宇都宮市エコパーク板戸

対策検討委員会報告書

令和6年2月

宇都宮市エコパーク板戸の遮水シートの損傷に係る対策検討委員会

図5. 遮水シートの位置

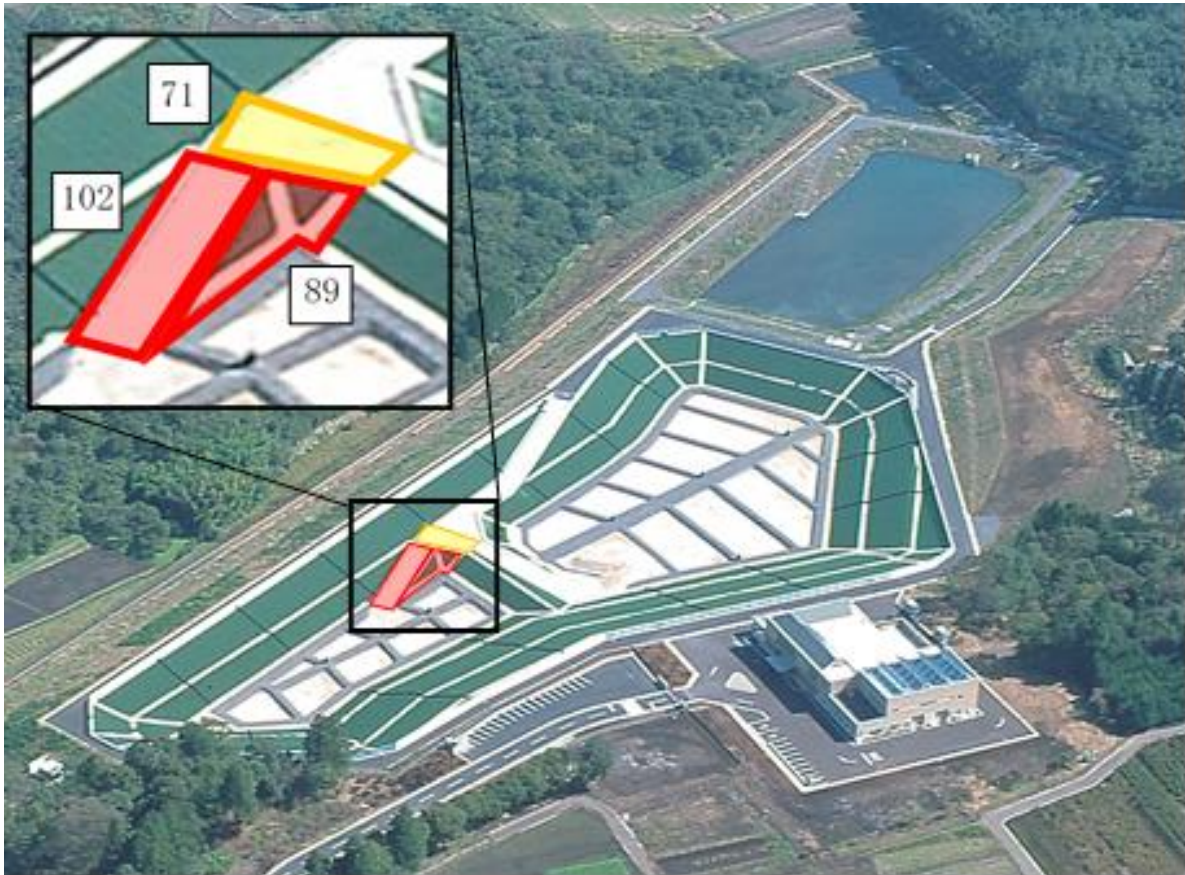
浸出水の埋立地内での貯留が長期化し、埋立地内の含水比が増加したことにより、埋立物が流動化しやすくなったことにより、底盤部法面のスロープ部と堰堤部がつながる複雑な構造の箇所において、埋立物が流動し遮水シートを引っ張る力が働くなどの影響を与えたものと推察している。

- ・ 遮水シート製品や施工に問題は認められない。
- ・ 浸出水の貯留に起因して溶着部に損傷が生じた影響は考えられる。
- ・ 水を含むことで「埋立物の性状にかかる変形性（変形のしやすさ）」が変化し、廃棄物地盤が流動し、遮水シートを引っ張る力が働いたことが大きな原因と考える。
- ・ 他のブロックへの影響を考えると、埋立地にどのくらい水を貯留しているかを調査する必要がある。
- ・ 最終処分場の維持管理として、貯留している浸出水の量を減らすべきと考える。
- ・ 再発防止策を検討する上で、十分な推察であると考えられる。再発防止策には、浸出水を貯留しない方法の検討が必要である。

※ 89, 102は、異常検知した遮水シートの位置を示す。
